**Avis
sur le projet de centrale photovoltaïque au lieu-dit "Belloc" à
Alzonne (Aude)**

N°Saisine : 2023-011869

Avis émis le 27 juillet 2023

Figure 2: Plan de masse du projet (source : étude d'impact)

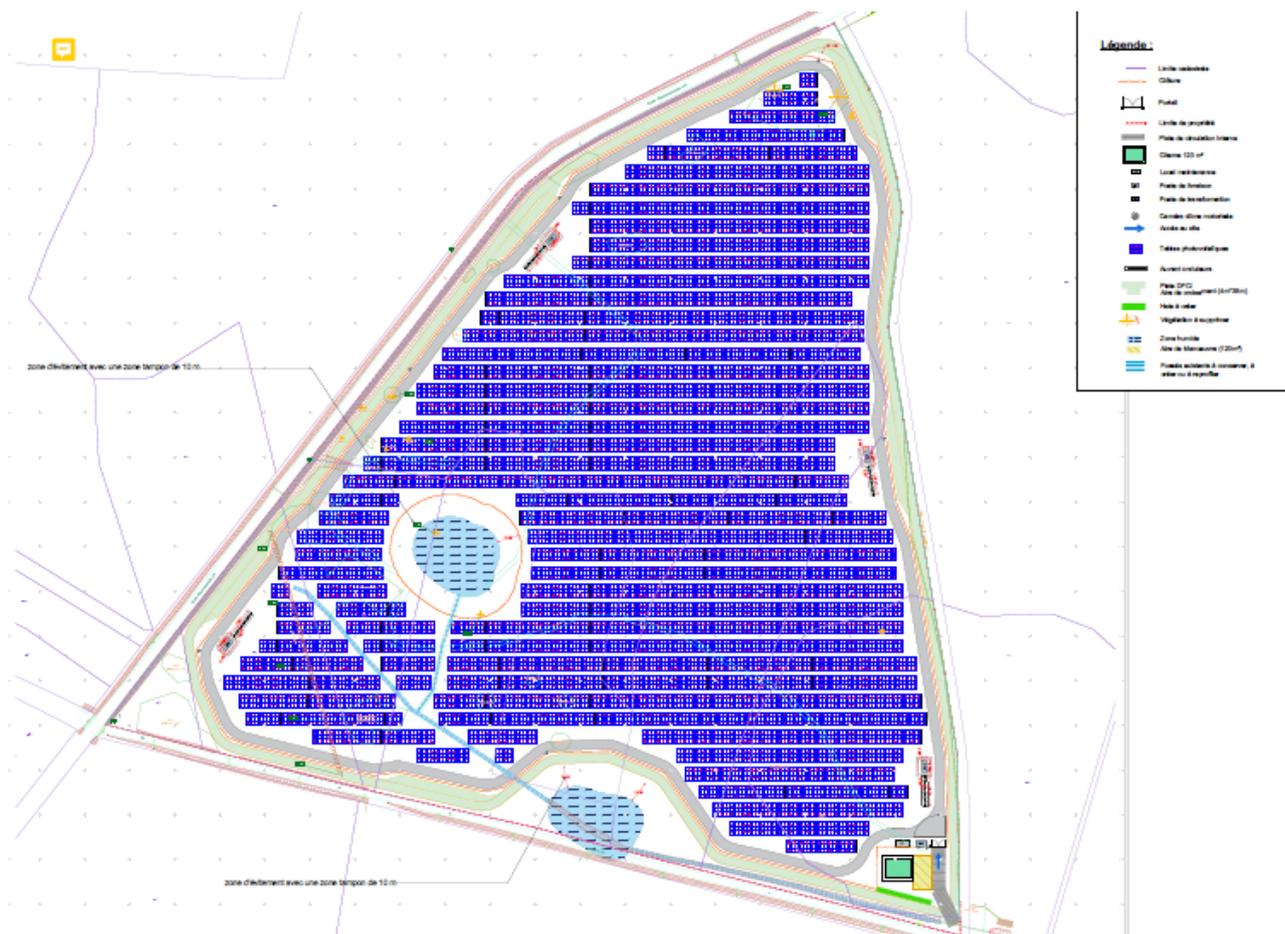
La description des travaux est générale et mériterait d'être complétée et adaptée au projet. En effet, l'étude évoque le positionnement des zones de stockage et celui de la base de vie sans les décrire précisément, ne permettant pas une analyse précise des impacts. La MRAe rappelle que, dans le but de réduire au maximum les impacts, sur le milieu naturel en particulier, les installations de chantier (base de vie, parkings, zones de stockage) devront être positionnées dans les zones d'enjeu les plus faibles.

La MRAe recommande de compléter la description du projet et des aménagements nécessaires en phase de chantier et d'exploitation. Elle recommande de préciser la localisation des zones de stockage et de la base de vie afin d'estimer leurs impacts sur les milieux naturels.
